INFORME DE ACCIÓN SIMULTÁNEA N° 635-2018-
CG/GRPI-AS

“MEJORAMIENTO DEL SERVICIO DE AGUA DEL
SISTEMA DE RIEGO DEL CANAL EL ARENAL - PARTE
ALTA LOCALIDAD DEL ARENAL, DISTRITO EL ARENAL
– PAITA – PIURA”

INFORME DE ACCIÓN SIMULTÁNEA N° 635-2018-CG/GRPI-AS

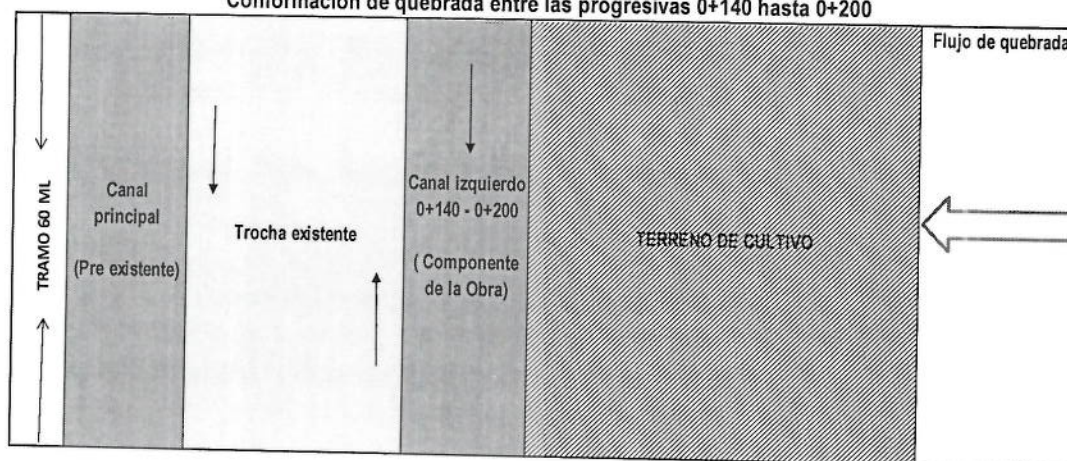
"(...) contando con la participación del residente y asistente del residente, se identificaron las quebradas que cruzan algunos tramos del canal en ejecución; al respecto, se pudo apreciar la existencia del cauce de tres (3) quebradas que se activan con caudal que provienen de las precipitaciones de las zonas altas y 01 represamiento de agua producto de la operación del sistema de agua potable que realiza la Entidad Prestadora de Servicios de Agua y Alcantarillado - EPS GRAU; determinándose que dichas quebradas cruzan los tramos de las progresivas del canal, que se detallan a continuación:

Nº de Quebradas	Progresivas de canal que cruza cada quebrada
1	0+140 a 0+200
3	0+830 a 0+870
4	1+537 a 1+585

Represamiento	Progresivas comprendidas en las zona de represamiento de agua.
1	0+610 a 0+670 (Represamiento por operación del sistema de agua potable, a cargo de la EPS Grau)

Imágenes n.º 3, 4 y 5

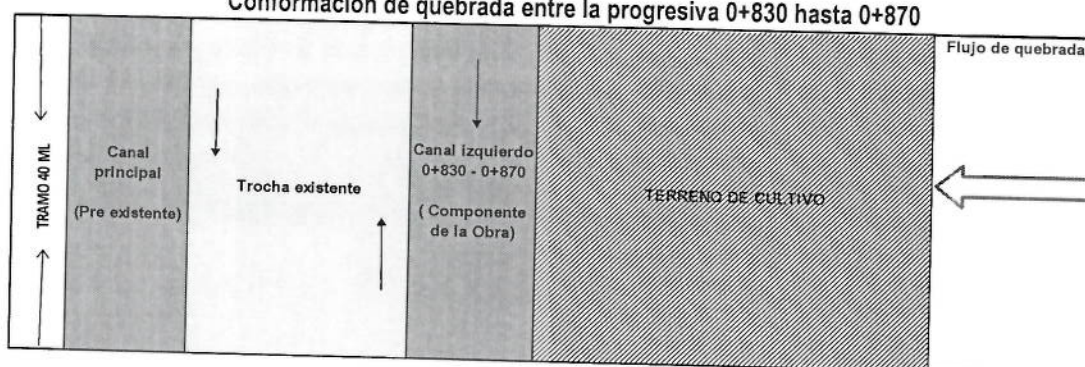
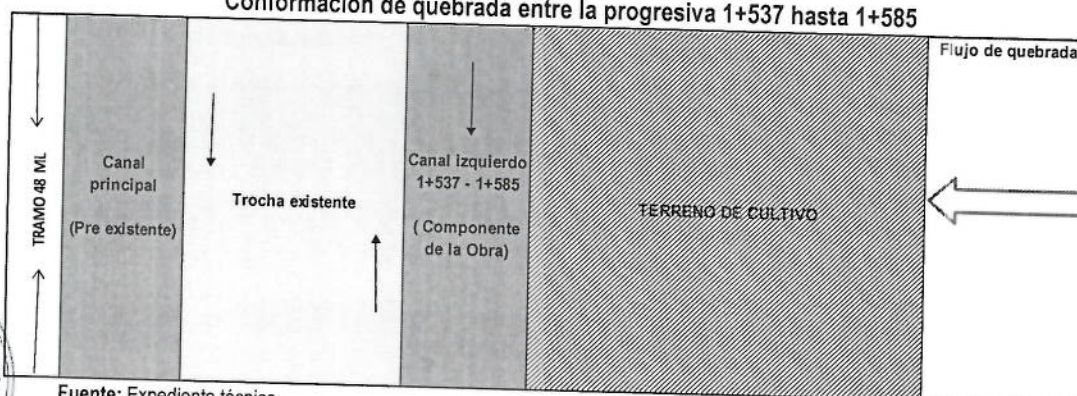
Conformación de quebrada entre las progresivas 0+140 hasta 0+200

Conformación de quebrada entre la progresiva 0+830 hasta 0+870

Conformación de quebrada entre la progresiva 1+537 hasta 1+585

Conforme a lo expuesto, durante las visitas a la obra en ejecución se ha constatado la existencia de cauces de quebradas, los cuales interceptan algunos tramos del canal izquierdo; sin embargo, se advierte que no se han ejecutado obras de drenaje que permita evacuar el agua, sin afectar la estructura del canal; siendo un riesgo latente; toda vez que,

cuando se produzca la activación de la quebrada, ésta impactará directamente sobre el tramo de canal izquierdo comprendido en las progresivas mencionadas, conllevando a la socavación del material de relleno de los espaldones de canal (arena eólica), lo cual podría generar el colapso de la infraestructura que se viene construyendo.

Imágenes n.ºs 6, 7, 8, 9 10 y 11
Fotografías de las zonas de conformación de quebradas

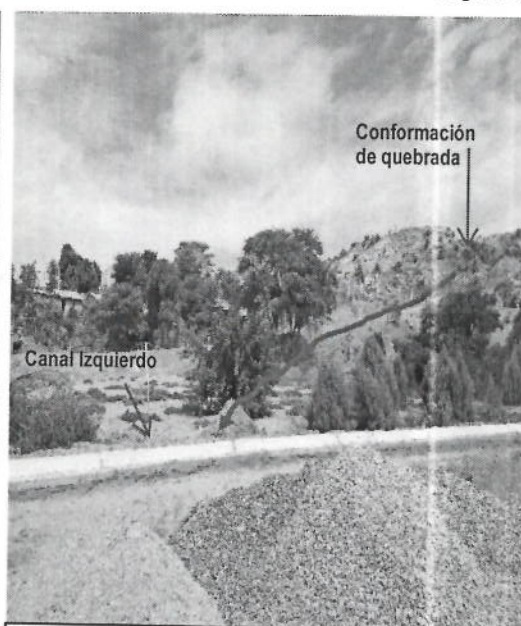
Es de resaltar que, el canal principal (colinda con el canal izquierdo) cuya construcción data de años anteriores, viene siendo afectado por el cauce de las quebradas que se activaron en épocas de precipitaciones pluviales; denotándose estructuras destruidas que son visibles en el muro inclinado del canal revestido (talud) como en los espaldones y frisos⁵; al respecto mediante Acta de Visita de 16 de mayo de 2018 el titular de la Municipalidad confirmó que el canal principal ha sido afectado, tal como se detalla a continuación:

A continuación se muestran imágenes del canal izquierdo, evidenciándose la identificación de quebradas; asimismo, se observa el canal principal con estructuras destruidas:

Leyenda: Vista de tramo destruido del canal

Imagen n.º 12
Ubicación de la zona de represamiento de agua

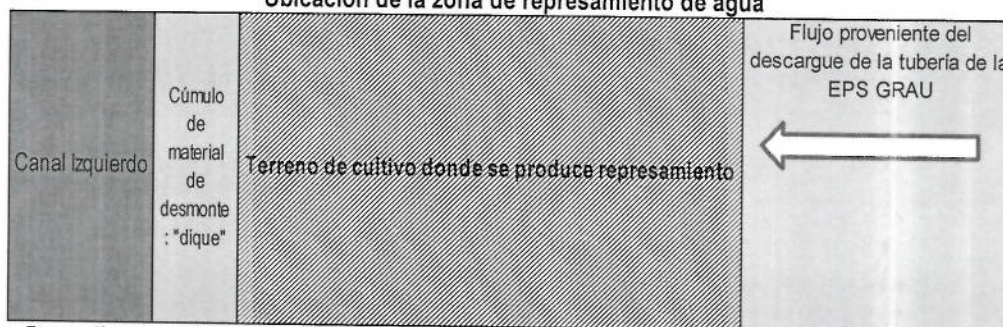
Durante las visitas a la Obra en ejecución, entre la progresivas 0+610 hasta 0+670 del canal izquierdo, se evidenció una zona de represamiento de agua, producto de reboses provocados por la operación del sistema de agua potable, a cargo de la EPS Grau quien viene efectuando descargas de agua, generando represamientos debido a la presencia de un cúmulo de material ubicado al costado del canal, el cual hace función de "dique". Dicho represamiento, presenta un aproximado de 60 metros lineales de longitud y genera filtraciones en el tramo indicado, afectando la estructura del canal revestido.

Estando a lo expuesto, se evidencia la ejecución de la Obra sin mitigar el daño de deterioro en dicha zona, la cual se encuentra expuesta a las filtraciones producto de la zona de represamiento a cargo de la EPS Grau; situación que se ilustra con las siguientes fotografías:

Imagen n.º 16
 Grafico del Diseño Hidráulico y dimensión de la retención

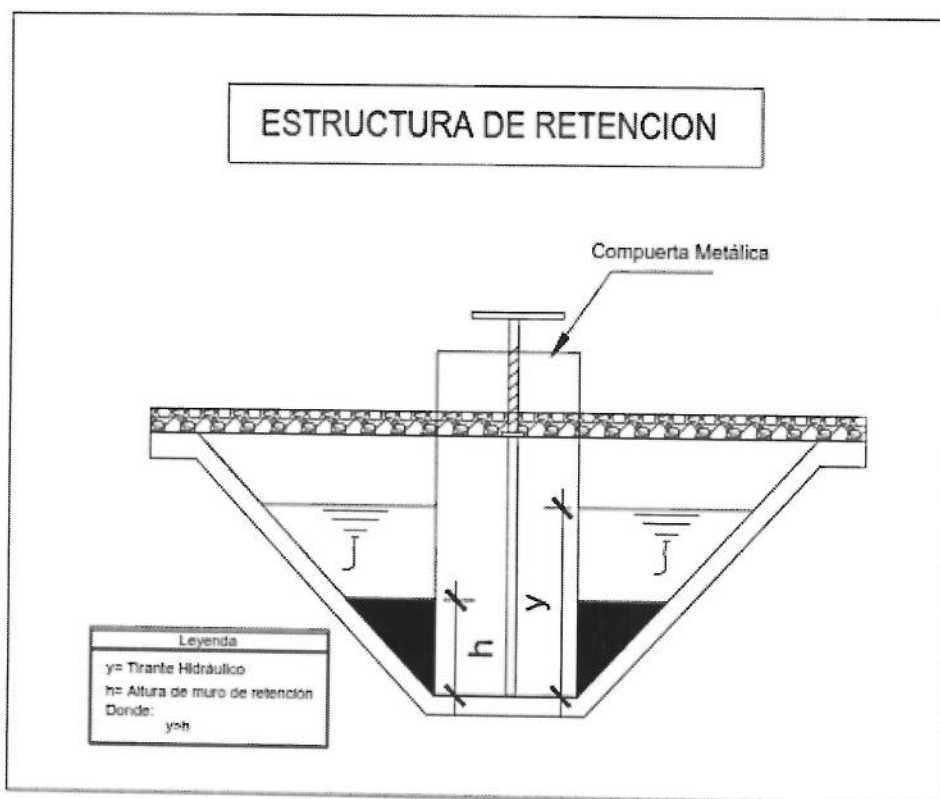
De la revisión al expediente técnico se aprecia que, en el numeral 08 "Diseño de la caja de canal" que contiene la memoria del cálculo hidráulico, se establecieron los cálculos de las secciones del canal y los tirantes hidráulicos⁷ en los tramos del canal izquierdo y derecho, los cuales fluctúan entre 0,28 m hasta 0,78 m; no obstante, la altura de los muros de retenciones considerados en los planos oscilan entre 0,25 m hasta 0,50 m; advirtiéndose que la altura de las estructuras de retenciones es insuficiente y está por debajo de los tirantes hidráulicos, tal como se aprecia a continuación:

Canal	Progresiva	Y = Tirante hidráulico	H = Muros de retención
		Cálculos Hidráulicos (m)	Planos (m)
Derecho	0+000 – 0+485	0,78	0,50
Derecho	0+485 – 1+360	0,69	0,45
Derecho	1+360 – 2+735	0,58	0,43
Izquierdo	0+000 – 2+000	0,28	0,25

Visto lo anterior, se verifica que el tirante normal (y) supera la altura de los muros de concreto (h) de las estructuras de retención proyectadas en los planos del expediente técnico, dificultando la captación en las tomas ubicadas aguas arriba de cada una de las retenciones. No obstante, se evidencia que la obra se está ejecutando sin advertir y/o enmendar la situación expuesta, a fin de cautelar el debido funcionamiento de las estructuras hidráulicas como las retenciones durante la operatividad del proyecto; toda vez que es predecible el rebose del flujo hidráulico por encima del canal.

Imágenes n.ºs 17 y 18
Imágenes de retenciones ejecutadas

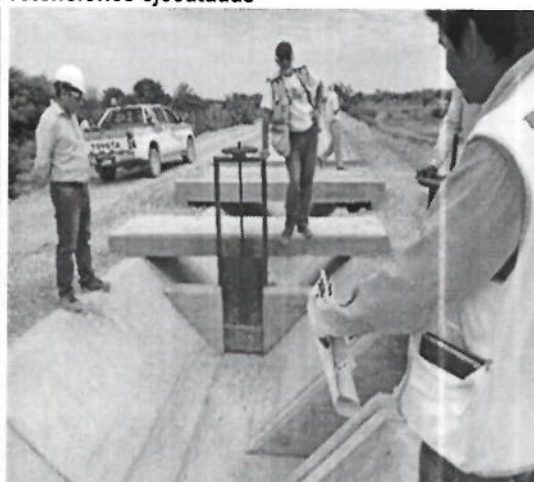
Al respecto, el equipo de la acción simultánea constató, durante la puesta en marcha de los tramos construidos, la colocación de sacos por encima de los muros de las retenciones, hecho que conlleva a la afectación de la estructura recientemente construida, dificultando su operación y mantenimiento, al respecto se muestran las siguientes imágenes:

Leyenda: Se evidencia la colocación de sacos de arena sobre los muros de la estructura de retención.

Leyenda: Dimensionamiento de los muros de concreto de la estructura de retención.

Imagen n.º 19
Análisis de del relleno de caja de canal

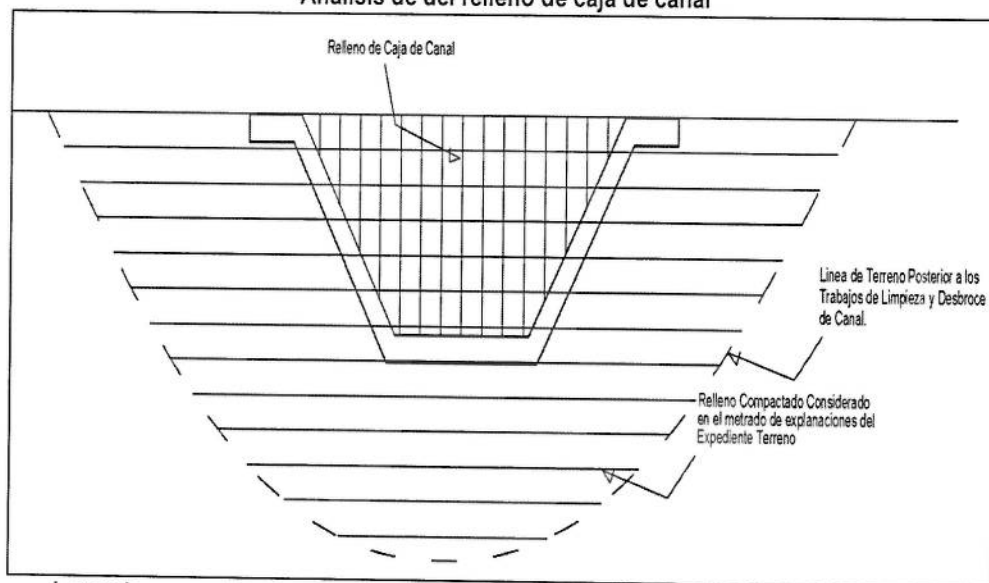
Sin embargo, a la partida 03.03 "Extracción y apilamiento de material en cantera" se adiciona el ítem "Relleno de caja de canal" que incluyen metrados de relleno de caja para el canal derecho e izquierdo, cuyo volumen ya se había sido considerado en el relleno comprendido en los ítems de "Metrados de explanación de canal derecho e izquierdo"; advirtiéndose que, no resulta factible que el Contratista haya ejecutado el relleno de caja de canal, toda vez que dichos trabajos ya habían sido realizados al ejecutar las labores correspondientes a la explanación de los canales derecho e izquierdo, conforme se ilustra en la siguiente gráfica:

-  Relleno compactado con los metrados de explanación de canal derecho e izquierdo.
-  Relleno de caja de canal - Duplicado

De acuerdo a lo señalado precedentemente, dado que el Contratista no ha ejecutado los trabajos considerados en el ítem "Relleno de caja de canal", esta situación afecta la ejecución de otros trabajos relacionados con partidas que también vienen siendo incluidas en las valorizaciones, las que se detallan a continuación:

Imagen n.° 20
Compactación de relleno por capas

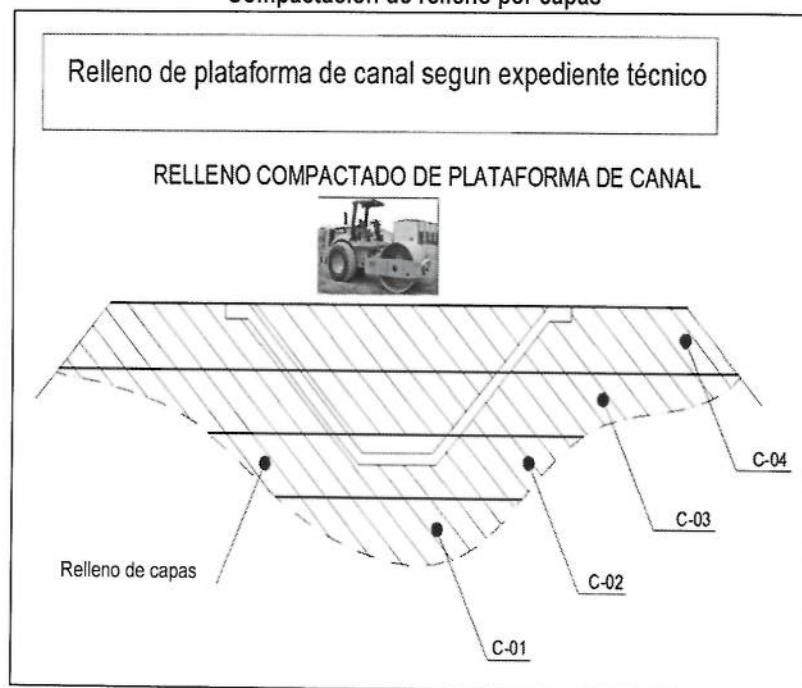
Por otro lado, en la planilla de metrados, se evidencia que para el cálculo de metrados se considera la colocación de relleno compactado por capas, consignando un determinado espesor por cada capa, tal como se ilustra en la siguiente imagen:
